1818 - 11 - 10									
Сангтудинская ГЭС-1 на р. Вахш									
Республика Таджикистан									
Корректировка проекта									
Техническая документация									
Концевое сооружение									
План									
ОАО "Инженерный центр ЭЭС"									
г. Москва, ГЭС-1									
2008

План
М 1:250

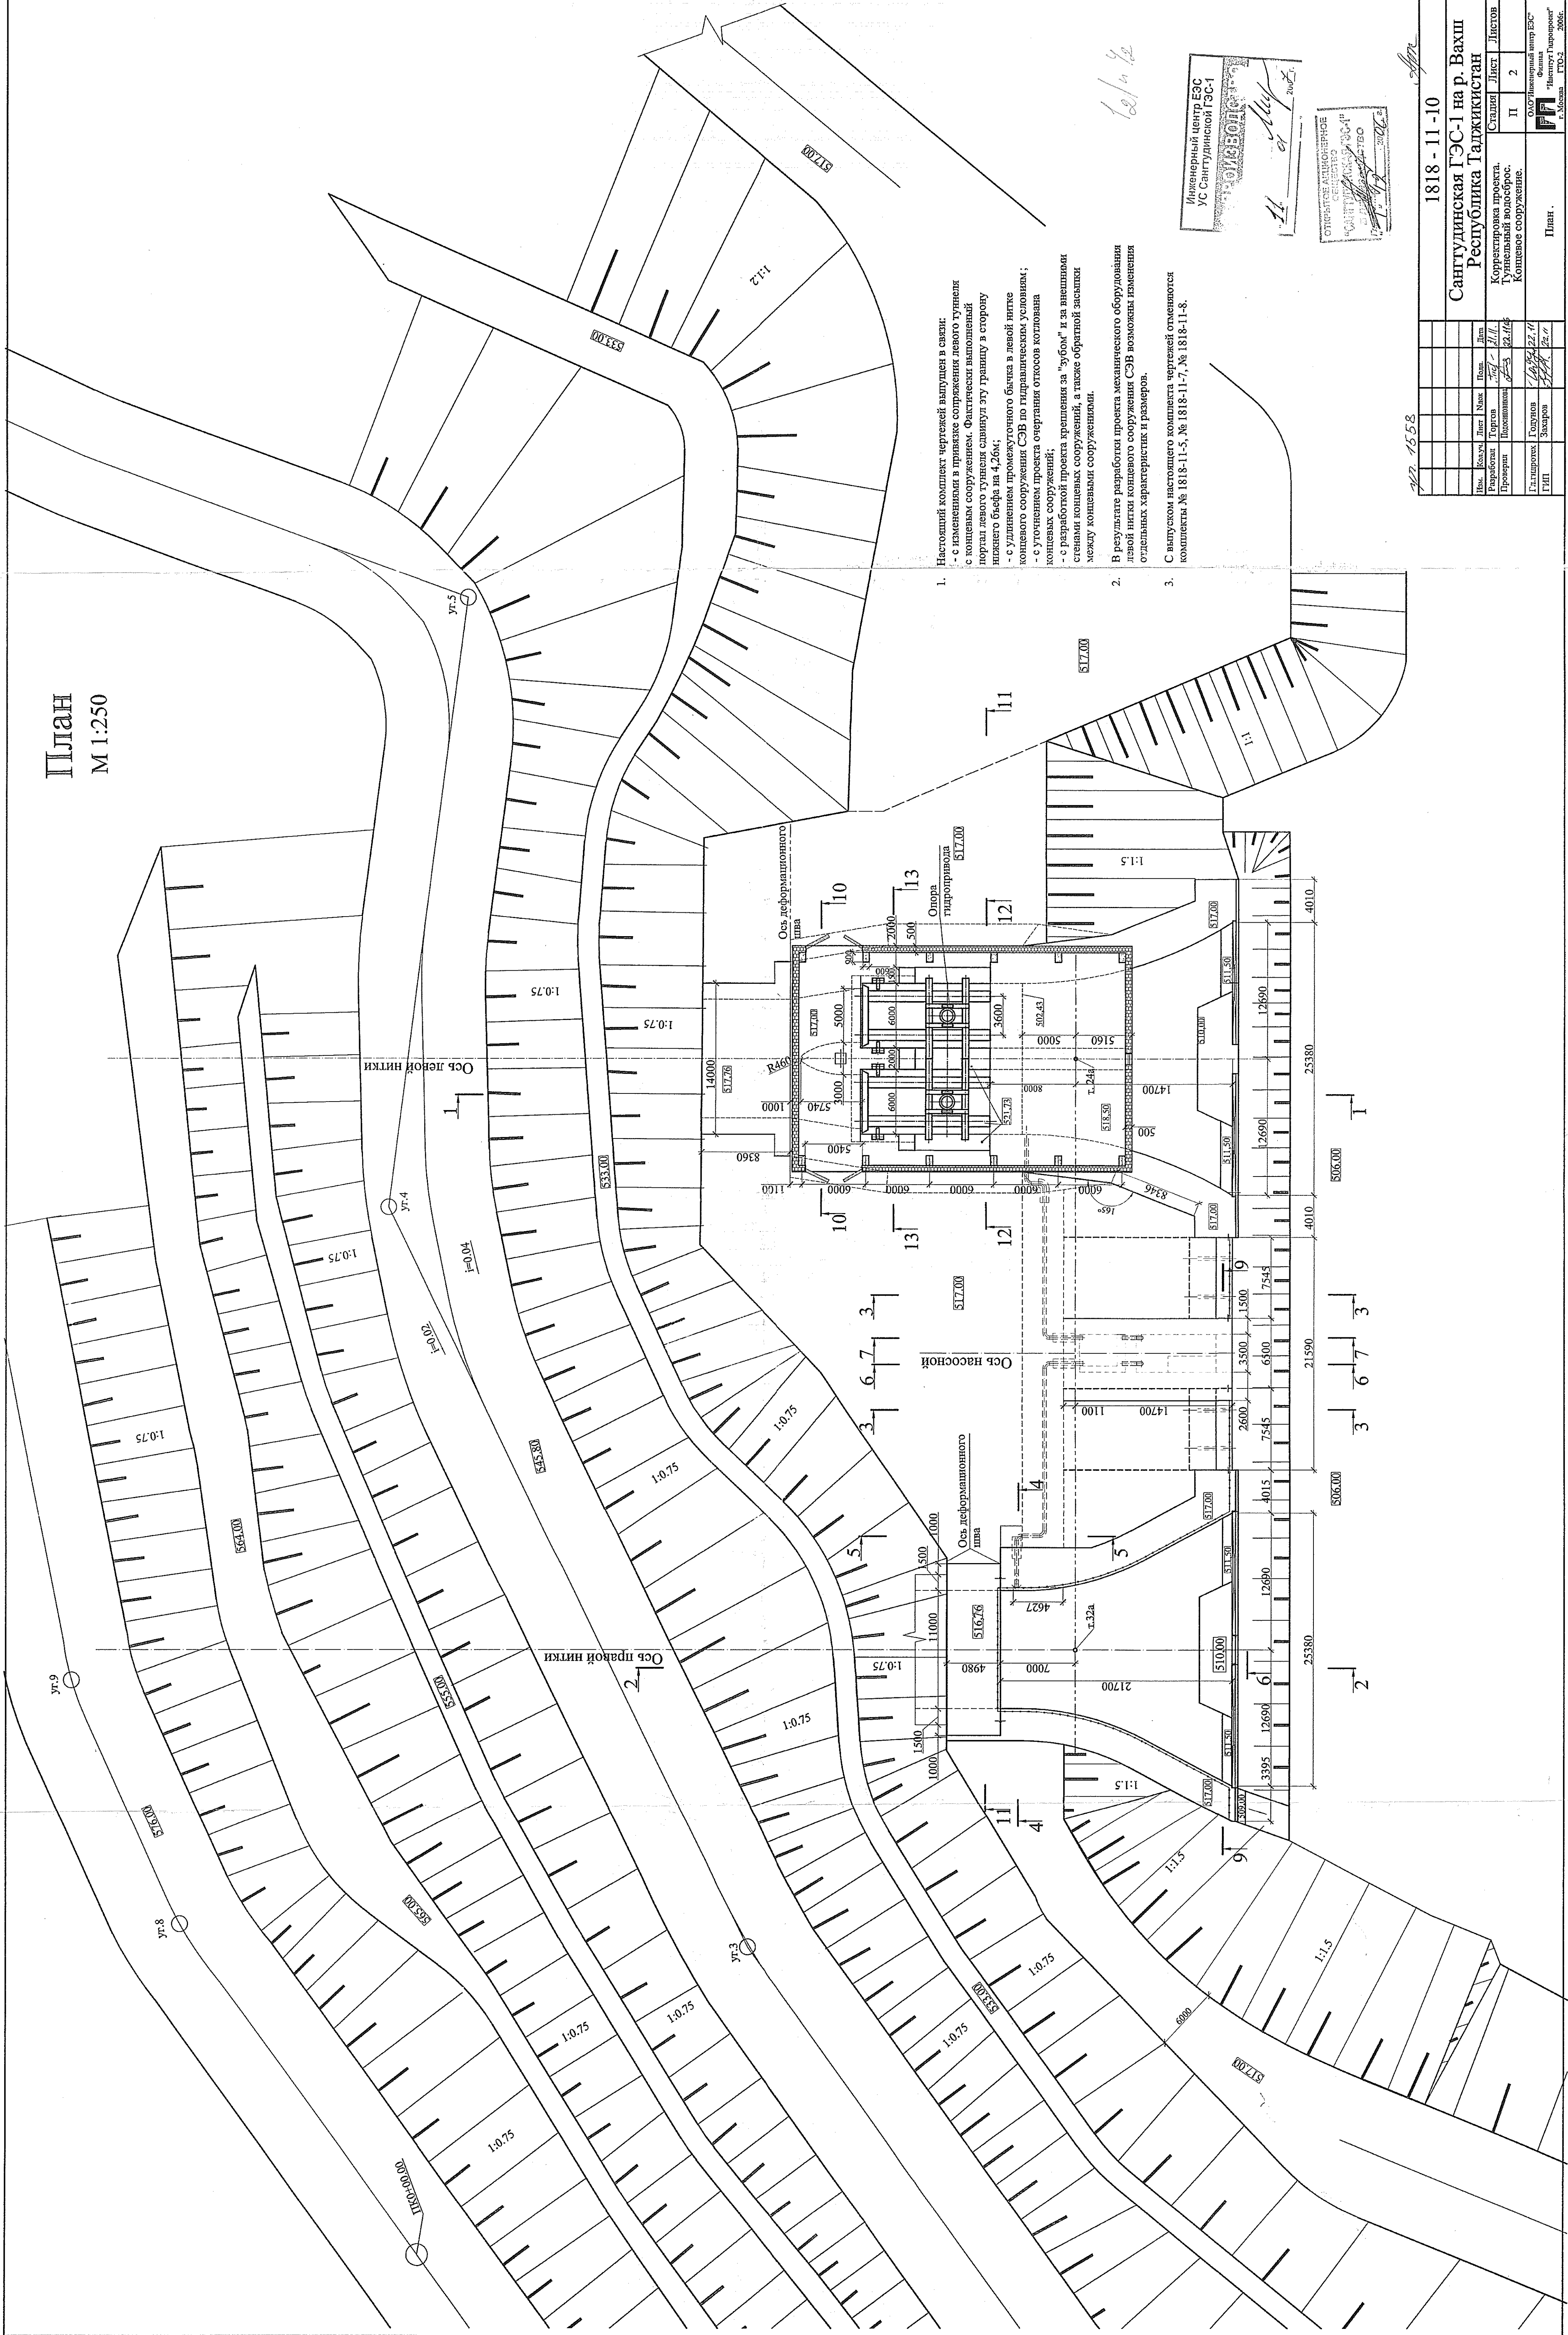
1. Настоящий комплект чертежей выполнен в связи:
- с изменениями в проекте сопряжения левого туннеля с концевым сооружением. Фактически выполненной портал левого туннеля сместил эту границу в сторону правого бьефа на 4,26м;
 - с увеличением промежуточного бьефа в левой нитке концевого сооружения СЗВ по гидравлическим условиям;
 - с уточнением проекта очертания откосов котлована концевых сооружений;
 - с разработкой проекта крепления за "зубом" и за внешними стенами концевых сооружений, а также обратной засыпки между концевыми сооружениями.
2. В результате разработки проекта механического оборудования левой нитки концевого сооружения СЗВ возможны изменения отдельных характеристик и размеров.
3. С выпуском настоящего комплекта чертежей отменяются комплекты № 1818-11-5, № 1818-11-7, № 1818-11-8.
